改善箇所説明図

改善の内容

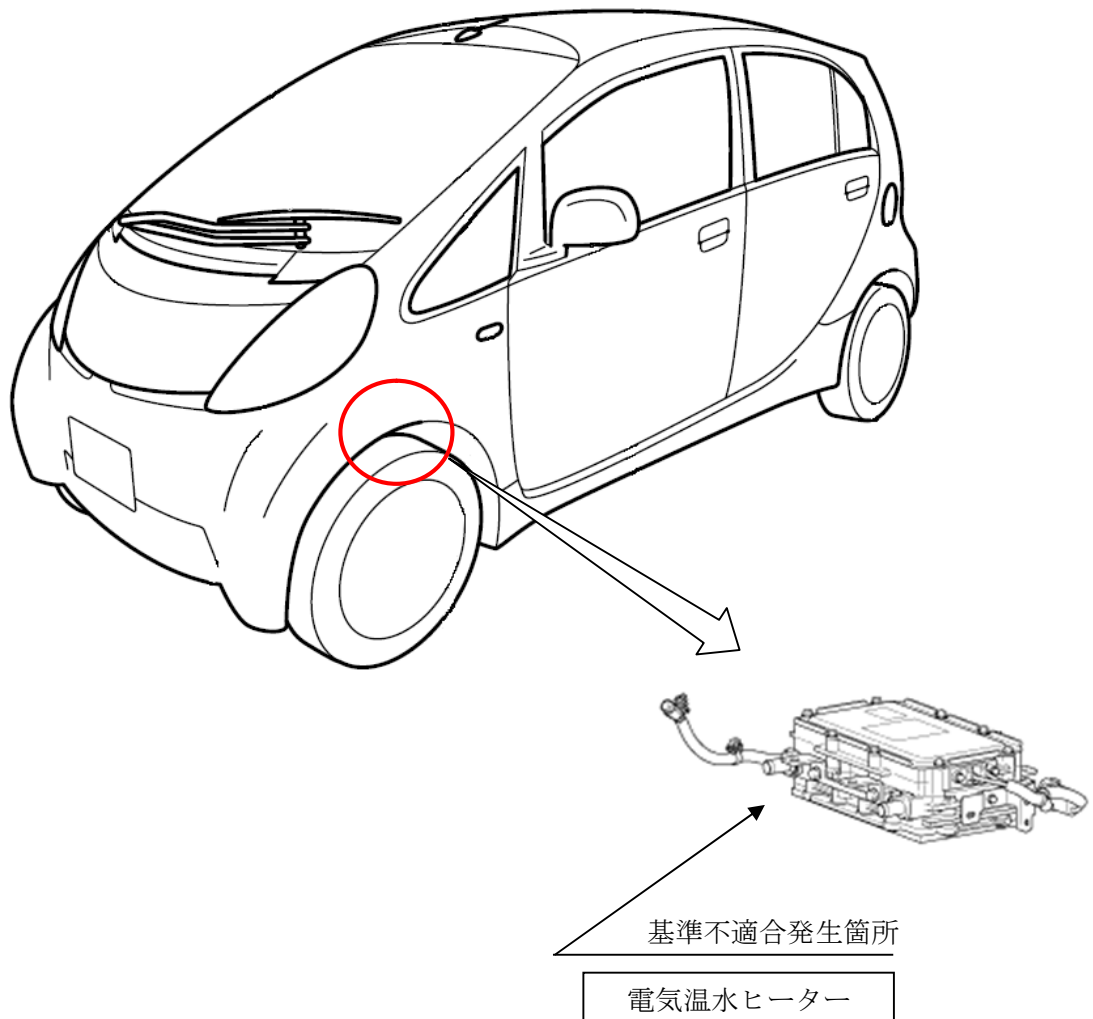
電気温水ヒーターにおいて、温度を制御する素子の製造工程管理が不適切なため、電気温水ヒーターの繰り返し使用により、当該素子に亀裂が発生するものがある。そのため、ヒーター制御が不安定となって暖房性能が低下し、前面ガラス曇りが生じた場合に安全な視野を確保できなくなるおそれがある。

全車両、電気温水ヒーターを良品に交換する。

注：図中の 内は、交換する部品を示す。
